**Mémoire en réponse du Maître d’Ouvrage à l’avis de la  
MRAe**

**Projet de prolongement du tramway T7 entre Athis-Mons et  
Juvisy-sur-Orge**

Avis délibéré  
sur le projet de prolongation de la ligne T7 du tramway  
entre Athis-Mons et Juvisy-sur-Orge (Essonne)

N° APJIF-2022-081  
en date du 29/12/2022

Plan de la trémie RN7

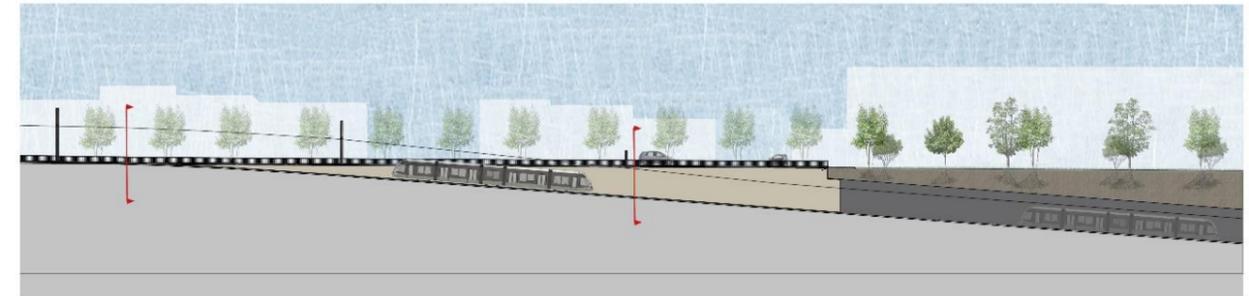
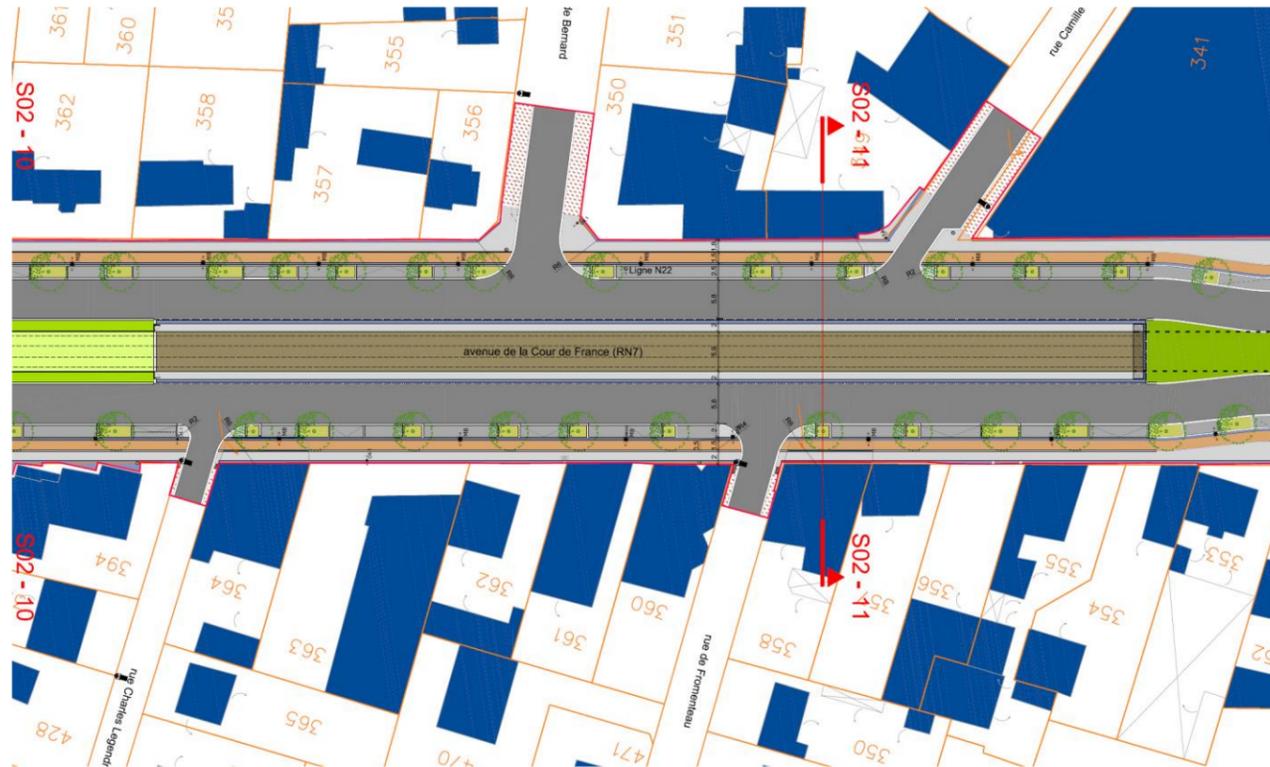
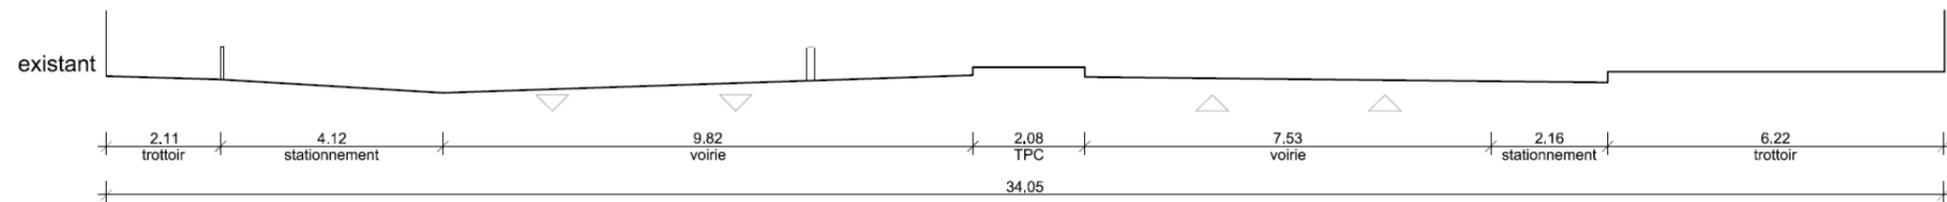
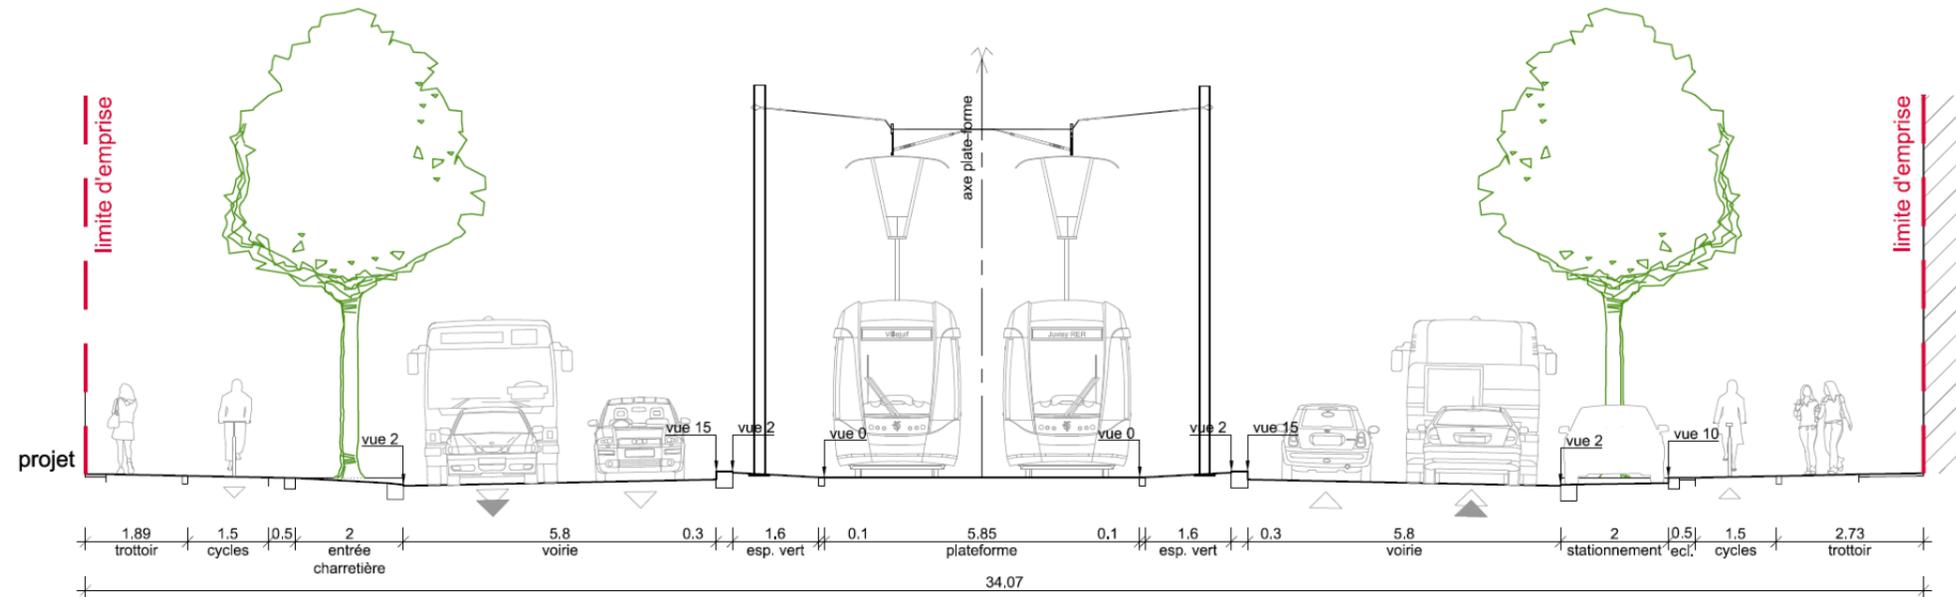
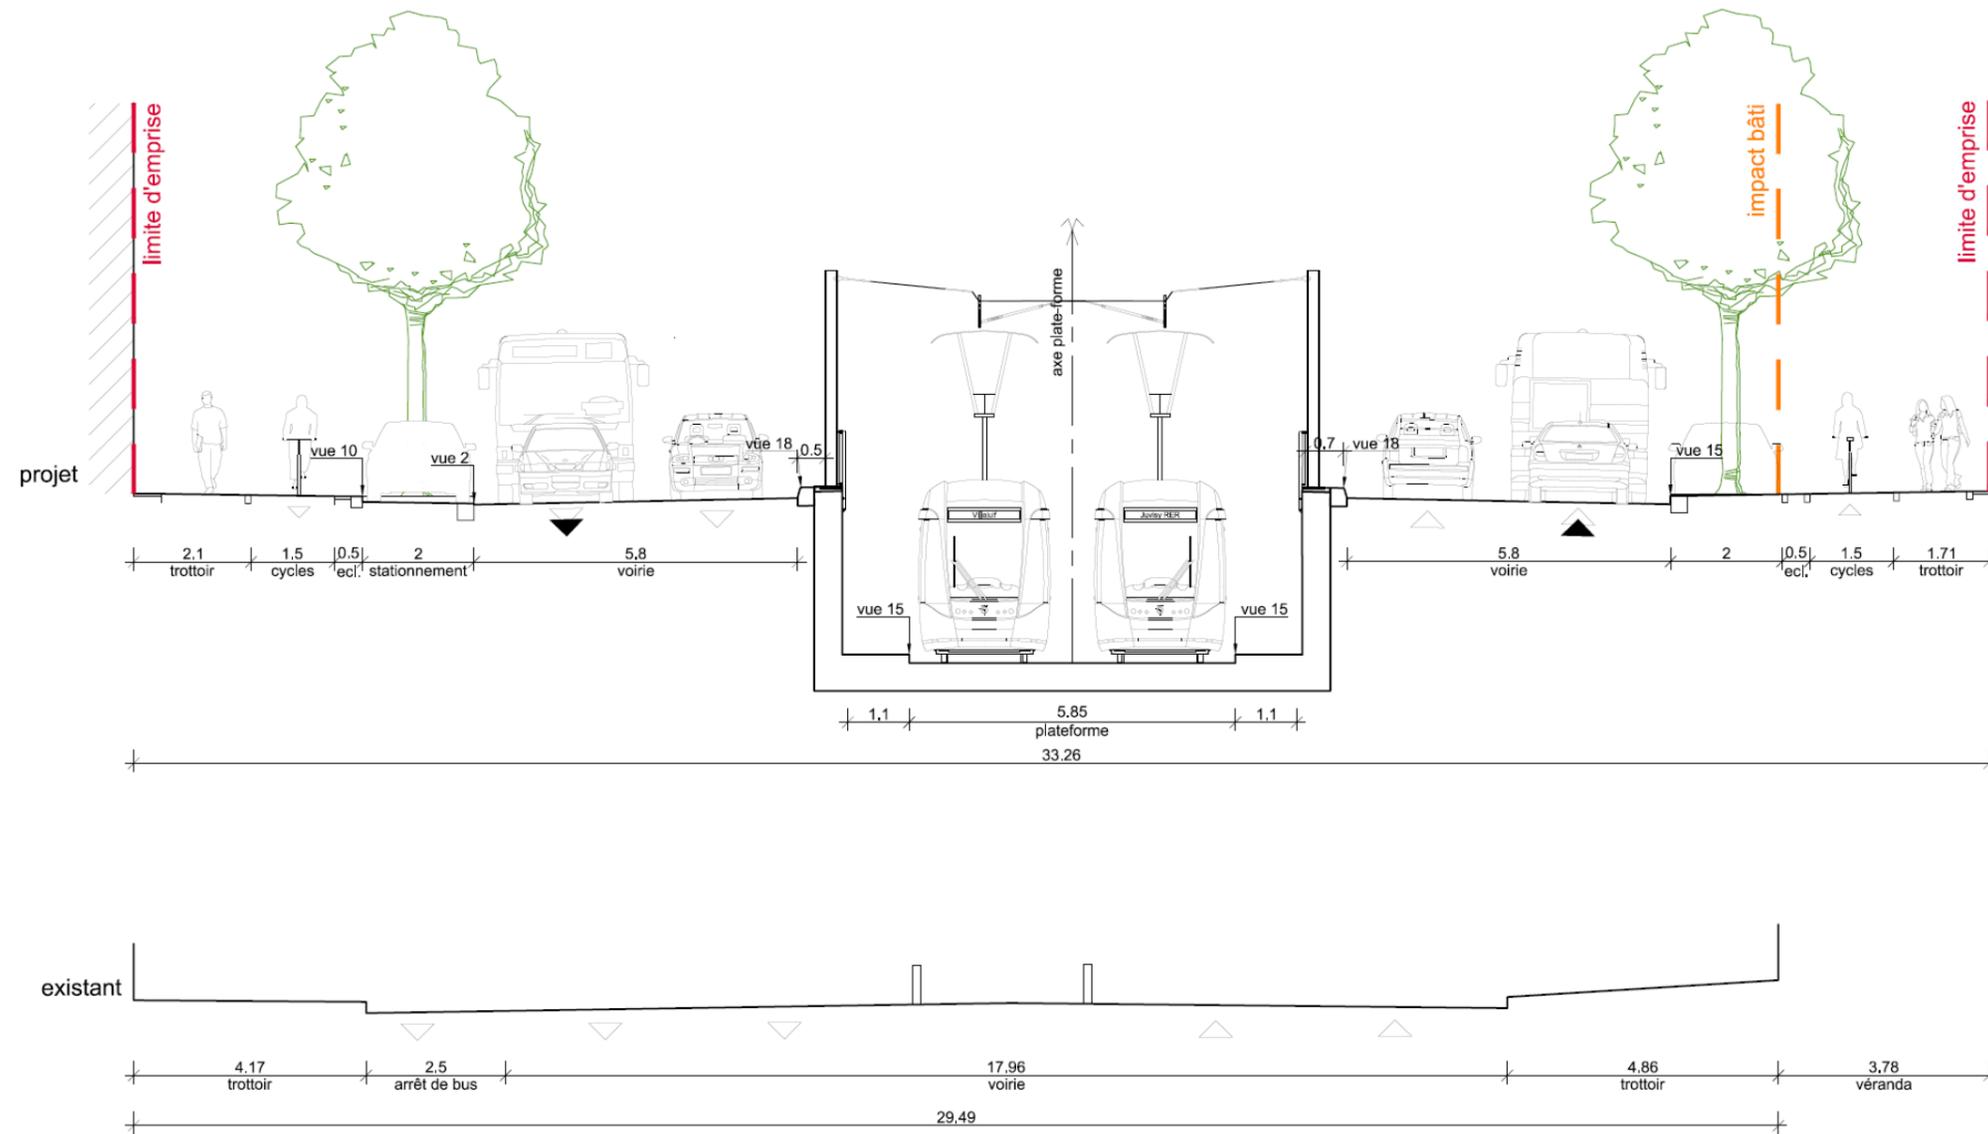
- présenter en détail (plans, profil en long, profil en travers, axonométrie, perspectives) l'aménagement des deux trémies, afin de permettre d'apprécier son insertion et la qualité du paysage produit.

Le tramway s'enfonce progressivement dans la terre sur la route nationale 7, entre les rues Claude Bernard et Charles Legendre. Il « disparaît » peu après la rue de Fromenteau pour laisser place à une vaste esplanade piétonne mettant en valeur l'observatoire Camille Flammarion.

La trémie reçoit un traitement matricé de ses parois en béton. Les portiques de support des LAC (ligne aérienne de contact) sont fixés sur les têtes des parois verticales de l'ouvrage.

La protection antichute est assurée par une barrière fixée en avant des supports de LAC, sur la paroi afin de permettre l'aménagement d'un passe-pied. Ce garde-corps permet de conserver une certaine transparence entre les deux rives de la RN7. Au vu des normes s'appliquant à l'ouvrage, il apparaît pertinent de prévoir une protection supplémentaire de défense du risque électrique de la LAC, pour les parties de voirie surplombant, c'est à dire uniquement au droit du tympan de la tranchée couverte.

Figure 7. Aménagements cyclables existants - Athis-Mons

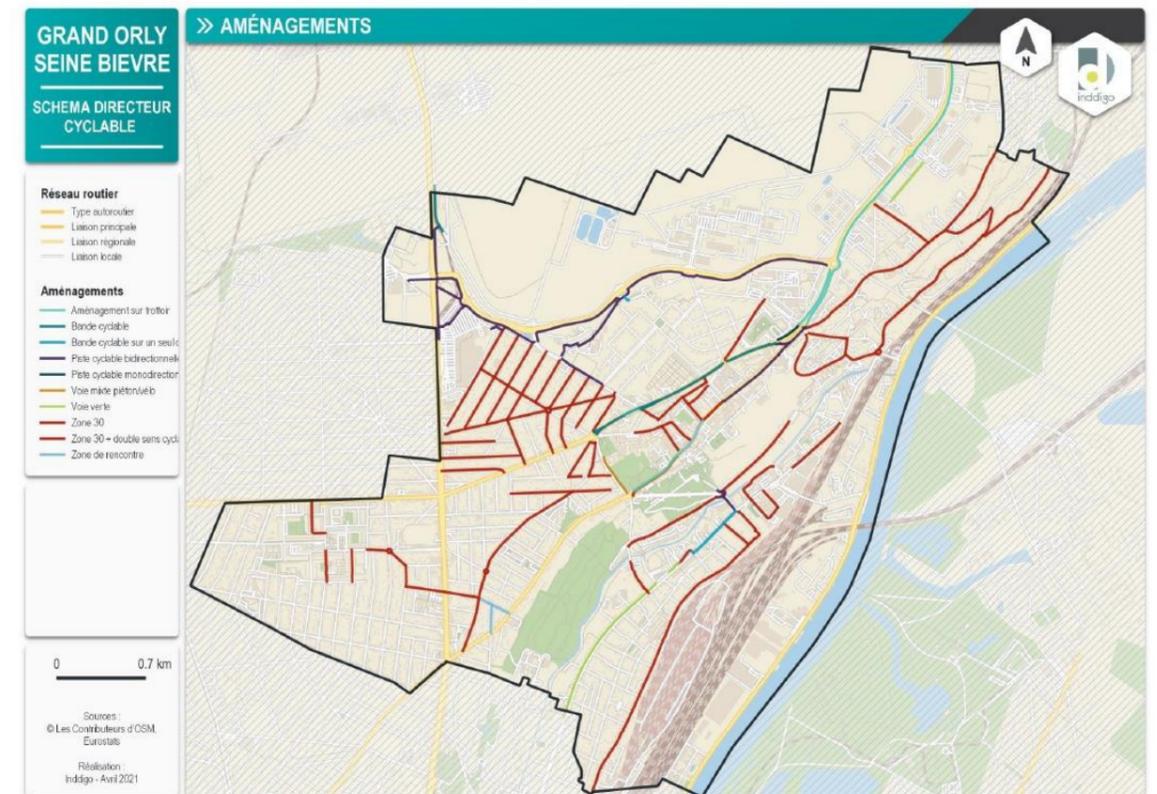
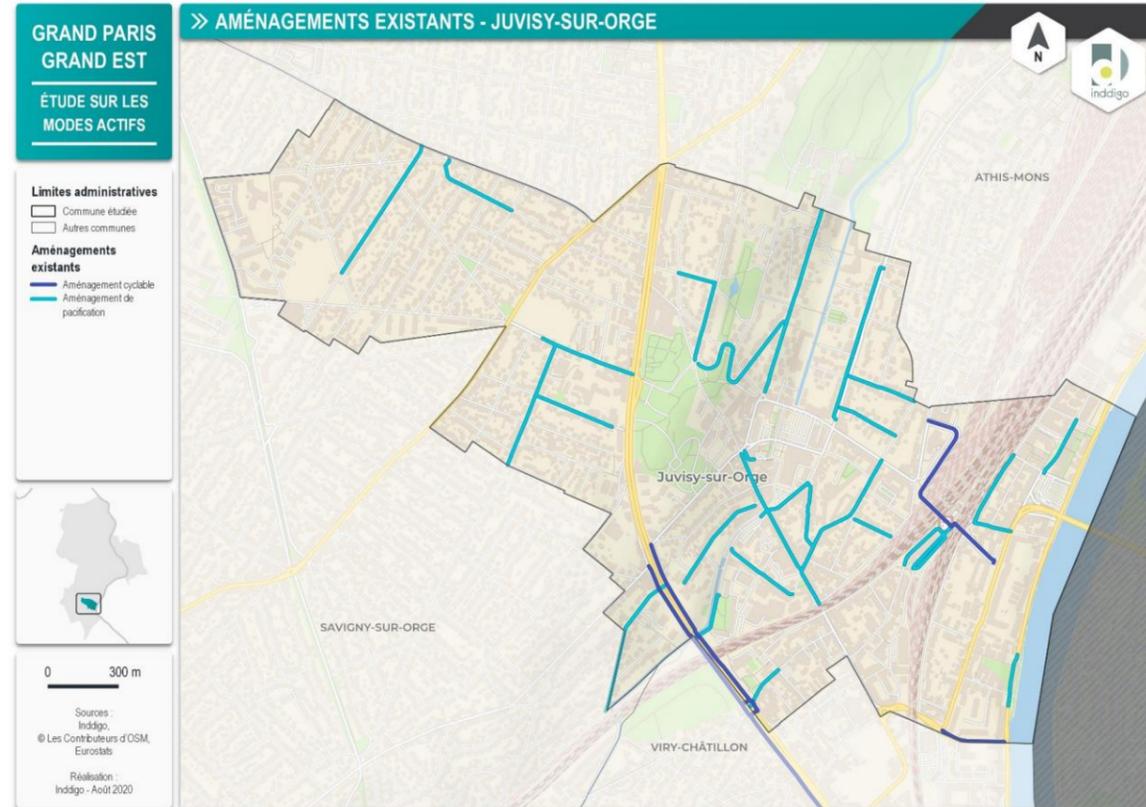
Les trajets parcourus par les itinéraires cyclables existant dans le secteur sont brièvement décrits (Étude d'impact, partie 4, p. 147). Cependant, malgré les descriptions des parcours (point de départ et d'arrivée, rues empruntées), il est difficile de les repérer sur la carte du « réseau cyclable en 2019 » (Étude d'impact, partie 4, p. 148, Figure 147) qui présente et distingue les trajets cyclables par type d'aménagement. L'ajout d'un repérage des parcours, par un numéro par exemple, permettrait de les visualiser sur la carte. Par ailleurs, des indications complémentaires, sur les distances ou temps de parcours de chaque type d'aménagement (piste cyclable, bande cyclable, couloir de bus ouvert, double sens cyclable...), ainsi que sur les niveaux de leur fréquentation pourraient utilement être renseignées pour rendre compte plus précisément de l'ampleur et de la qualité du réseau cyclable actuel.

A Athis-Mons, le réseau actuel est composé de 31,5 km d'aménagements cyclables et de d'aménagements de pacification (zones 30, zone de rencontre), dont 10,5 km d'aménagements dédiés (pistes bidirectionnelles, pistes monodirectionnelles, bandes cyclables, aménagements sur trottoirs et voies vertes) et 21 km d'aménagements partagés.

A Juvisy-sur-Orge, le réseau actuel est composé de 9km d'aménagements cyclables et de pacifications (zones 30, espaces partagés), dont 1,6 km d'aménagements cyclables et 7,4km

Figure 9: Emplacement des points de mesures acoustiques sur la commune de Juvisy-sur-Orge

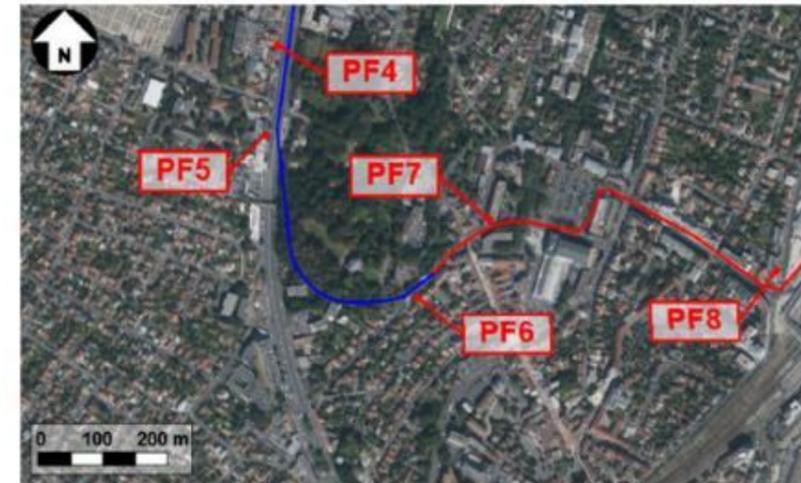
- réaliser une actualisation des études prévisionnelles de la qualité de l'air et des pollutions sonores, et prendre toutes mesures d'évitement et de réduction des pollutions nécessaires ;

La nouvelle campagne de mesures acoustiques a été réalisée entre le 13 et le 23 mars 2023 sur les communes d'Athis-Mons, Paray-Vieille-Poste, et Juvisy-sur-Orge sur la base de 8 points de mesures acoustiques nommés PF1 à PF8 (voir plans ci-dessous). Une fiche de synthèse des résultats est créée pour chaque point de mesures. Elle comporte les renseignements suivants : coordonnées du riverain ; date et horaires de la mesure ; localisation du point de mesure sur un plan de situation orienté ; photographies de l'appareil de mesure et de son angle de vue ; sources sonores identifiées ; résultats acoustiques : évolution temporelle, niveaux sonores de constat et indices statistiques par période réglementaire.

Exemple de plan de déviation phase travaux

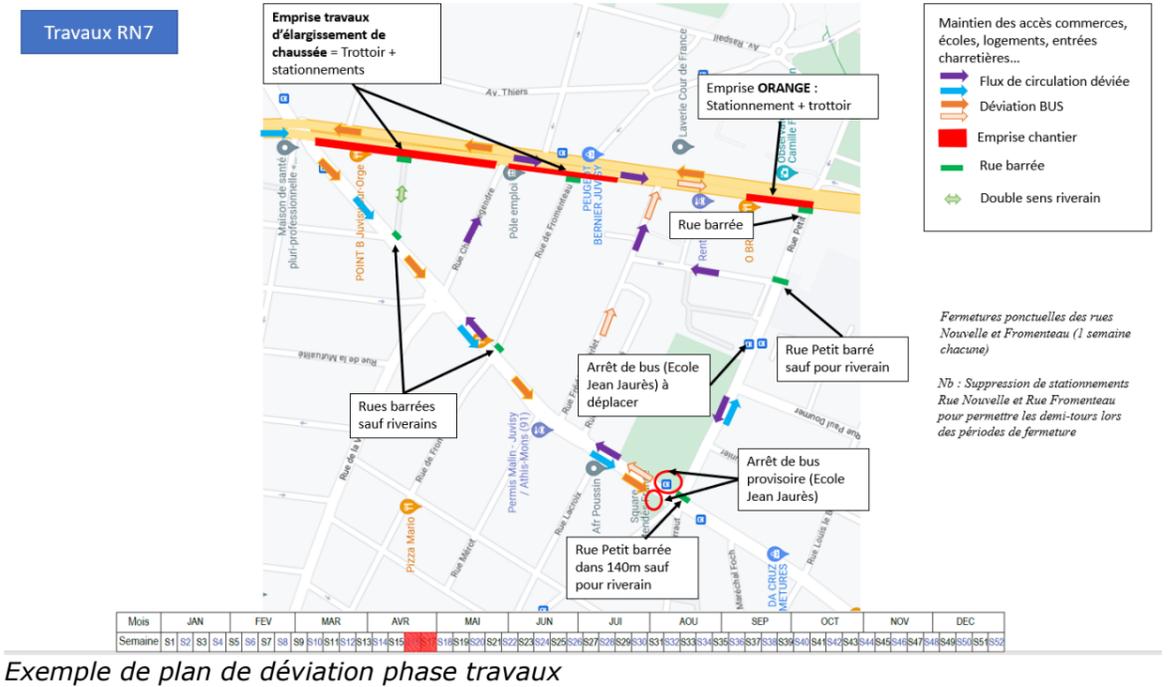
- produire un planning prévisionnel des travaux détaillant chacune des phases du chantier ;
- évaluer précisément les impacts du projet en phase travaux sur les conditions de circulation en termes de nuisances et pollutions générées ;

- prévoir un plan de circulation en conséquence visant à éviter ou limiter les incidences sur l'environnement et la santé des reports de circulation routière et des phénomènes de congestion associés durant les travaux d'aménagement du tramway ;

Lors de la phase travaux des plans précis de déviation seront produits sur la base de comptages et d'études de trafic (cf. exemple ci-dessous).

Ces déviations seront étudiées en concertation avec :
